芸西村 教育施設集約化ワーキング部会

テーマ:集約化の計画条件と基本計画を知ろう!

基本計画案イメージ図

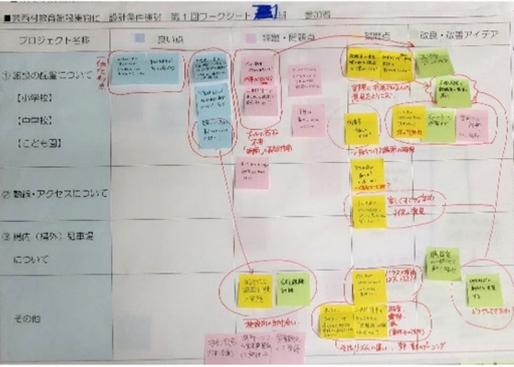
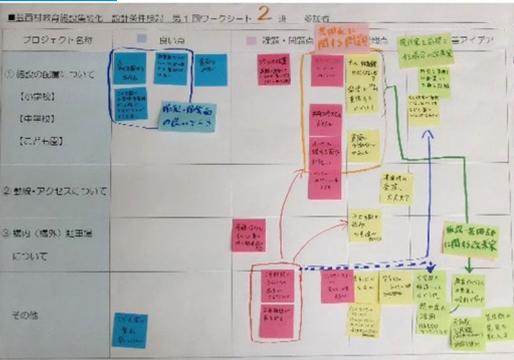
- 工事期間中のプールの利用が困難になる点が課題である。
- 予算内で理想的な施設が実現できるかどうか心配である。

- 実際に利用する教職員や子供の意見を聞き取る機会はあるか。
- 津波対策(避難場所の確保)のため、こども園を3階建てにできないか。

- プールが道路に面しており気になる。
- 共用することでのトラブルが懸念。
- 参観日などのイベント時に駐車場が不足する可能性がある。

- プールや体育館の利用が重複しないか
- 小中の行動範囲が干渉しないか。
- 津波発生時の避難や受け渡しは安全に行えるのか。

- プールの位置、工事中の騒音・振動対策、中学校の跡地利用など。
- 将来的に教室数が不足する可能性はないだろうか。

- 小学生が長期間騒音に悩まされるのは問題である。
- こども園の2階からの転落の危険性も考慮する必要がある。

- プールが授業で使えない期間が発生してしまうのか。
- 災害時の具体的な避難経路はどのように想定されているのか。

- 工事期間中は、現中学校のプールを活用してはどうか。
- 図面作成の段階で、教職員の意見を取り入れる。

- 校舎を南側に配置して、工期を短縮することを検討する。
- 中学校を仮設校舎にする事等、他施設の活用と合わせて検討してはどうか。

- 大気汚染に備えて、室内プレイルームを設置。プールを屋根付きでどうか。
- 教育プログラムとともに施設を考えてはどうか。関係者へのヒアもしっかり。

- プールを地下(体育館)に設置することを検討してほしい。
- 運動場の水はけを考慮して、ゴム素材を使用するのが良い。
